5501XS, 5671XS és a hozzá tartozó szíjfestítők

1,4 16V és 1,6 16V benzines RENAULT

1. ábra

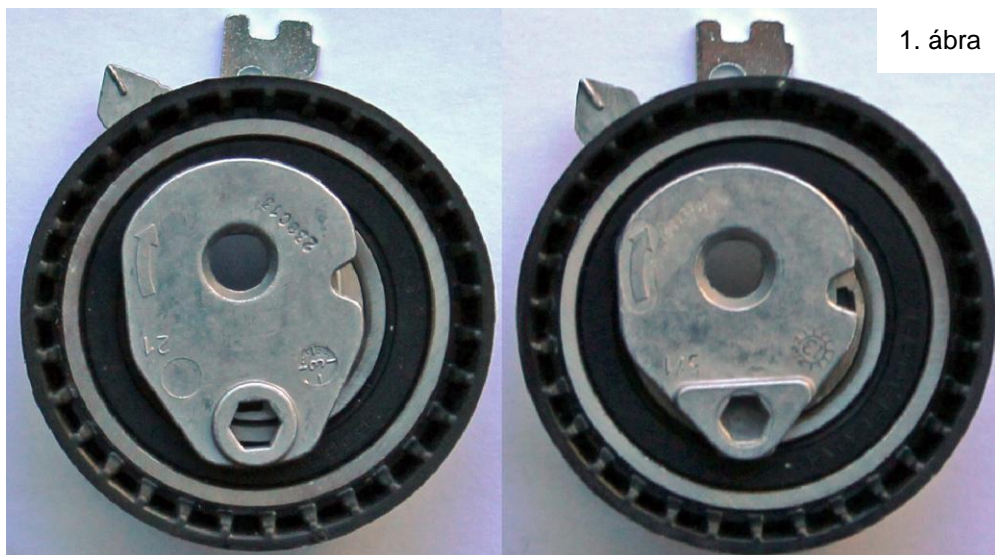
Az OEM/OES frissítés következtében elavult az 5501XS vezérműszíj és a kapcsolódó (bal oldali 1. ábrán látható) T43064 vagy (a jobb oldali 1. ábrán látható) T43168 szíjfestítő, valamint a hozzájuk tartozó készletek. A K4M/K4J Renault-motorokra már nem ezeket szerelik.

2. ábra

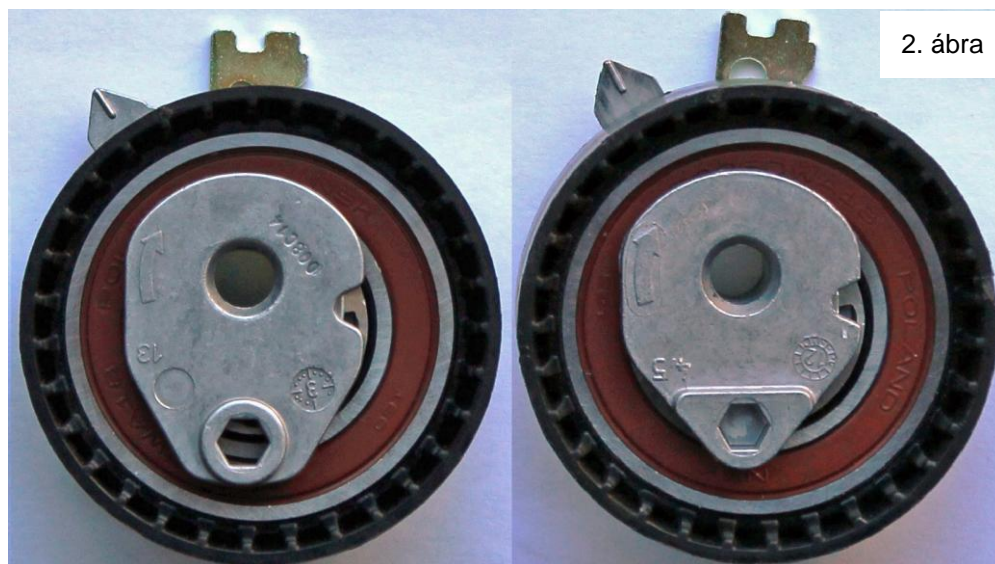
Az 5501XS ékszíjat az 5671XS típus, a T43064 szíjfestítőt a (bal oldali 2. ábrán bemutatott) T43236 típus, a T43168 szíjfestítőt pedig a (jobb oldali 2. ábrán bemutatott) T43238 típus váltja fel.

Látszólag egyforma mind a négy szíjfestítő, de lényeges működésbeli különbség van köztük. Az új generációs T43236 és T43238 szíjfestítő kisebb szíjfestességet ad, és csak az új generációs ékszíjjal : az 5671XS típussal használható, ami kifejezetten ehhez a típushoz készült.

A régi ékszíj (5501XS), a régi szíjfestítők (T43064 és T43168) és a meglévő szerelőkészletek továbbra is használhatók a 2013-nál korábbi gyártású K4J/K4M alkalmazásoknál. A régi generációs alkatrészek nem keverhetők az új generációs alkatrészekkel. Az új ékszíj (5671XS) felszerelhető az összes K4M/K4J alkalmazásra. Azonban csak az új generációs szíjfestítővel (T43236 és T43238) használható.
